Département des Hauts-de-Seine
Commune de RUEIL-MALMAISON

Modification n°7 du Plan Local d'Urbanisme (P.L.U.)

Notice explicative
ADDENDUM

décembre 2018

Suppression de linéaires commerciaux

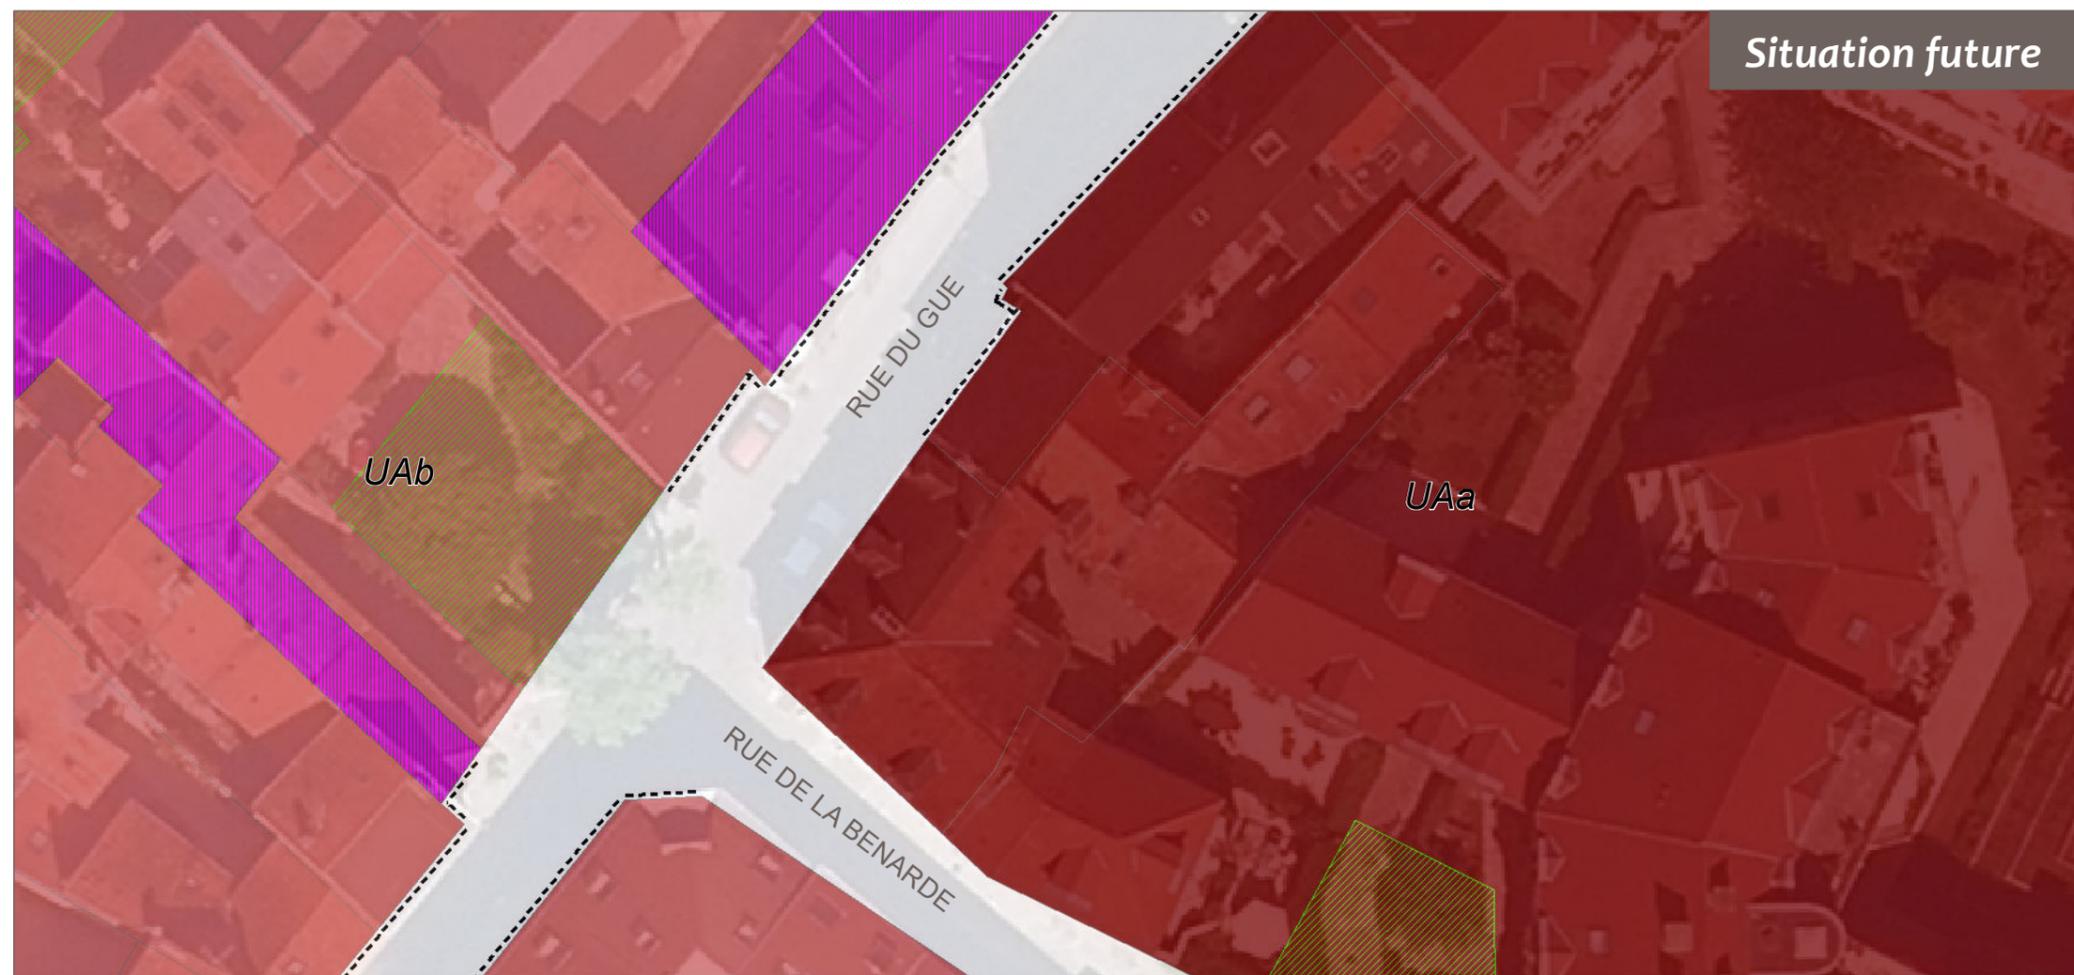
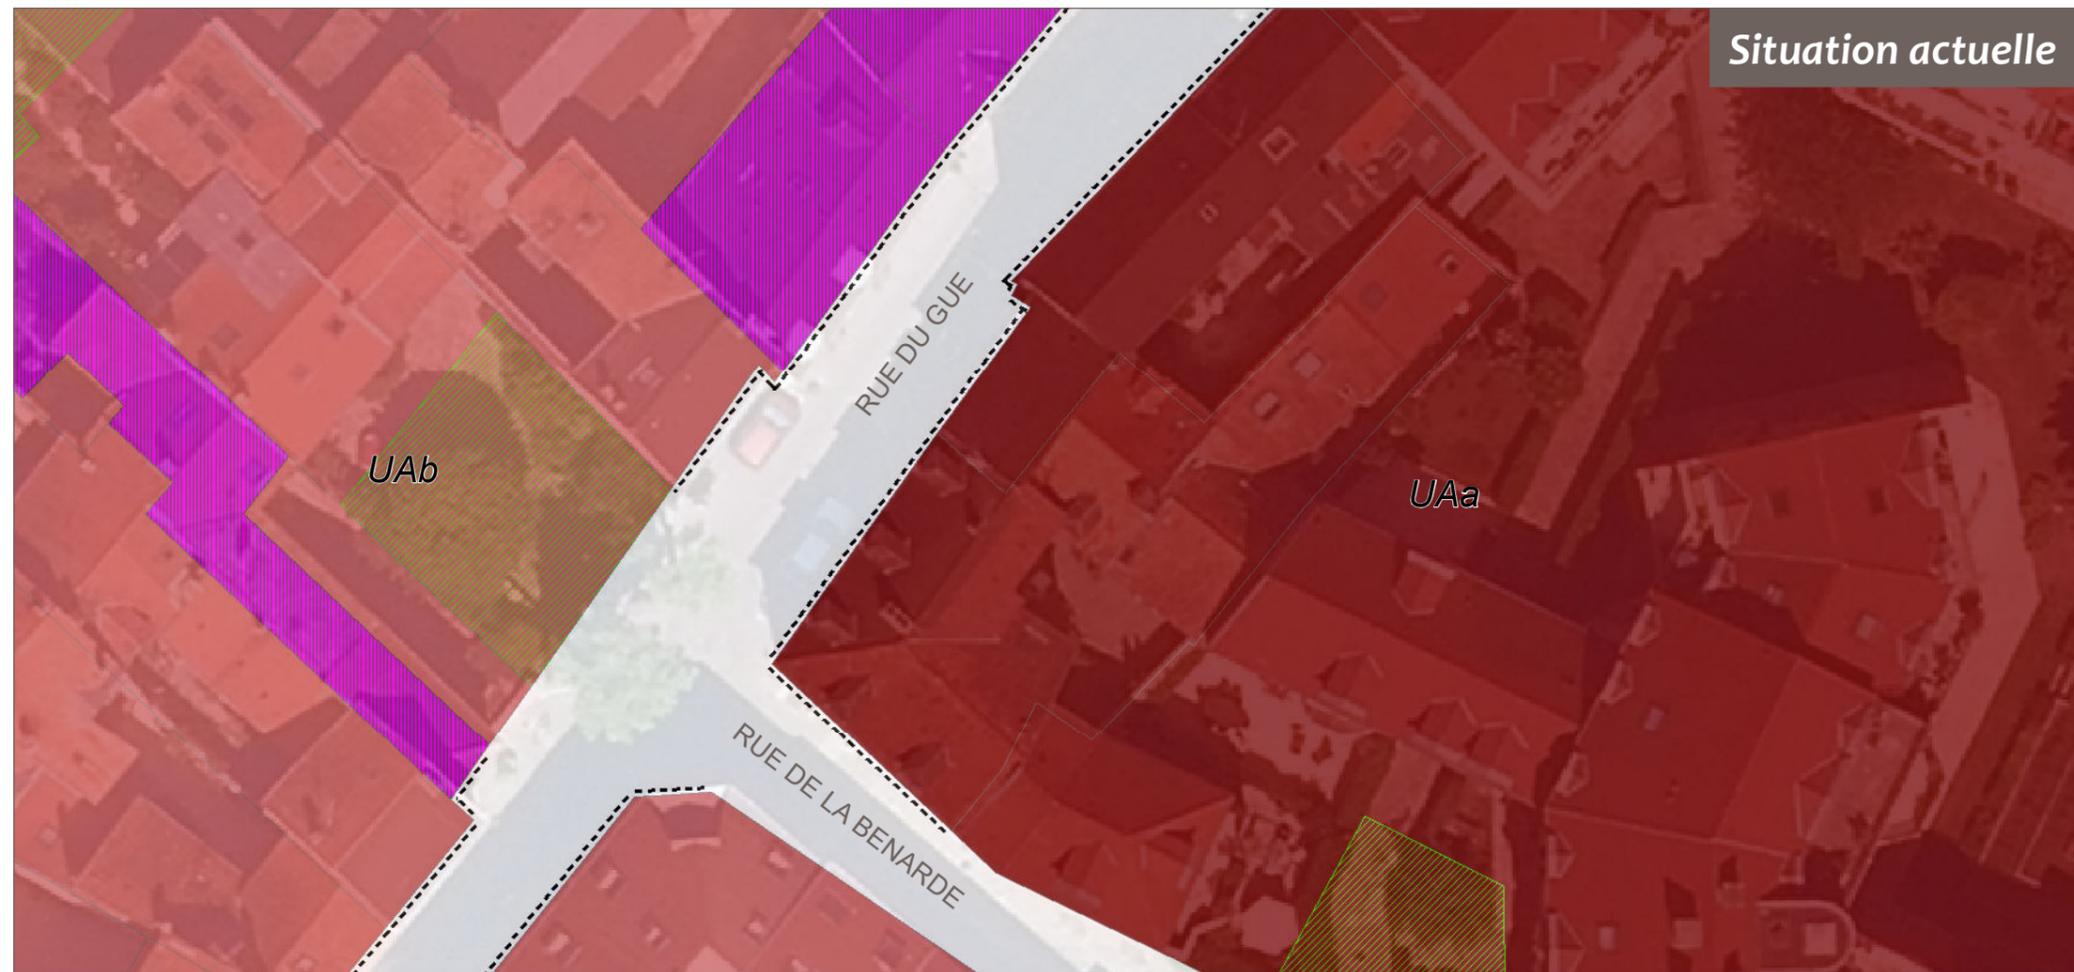
Suite à la remarque de Mme BONTHIL la prescription « linéaire commercial » est supprimée sur la portion de voie correspondant au 7 rue du Gué.
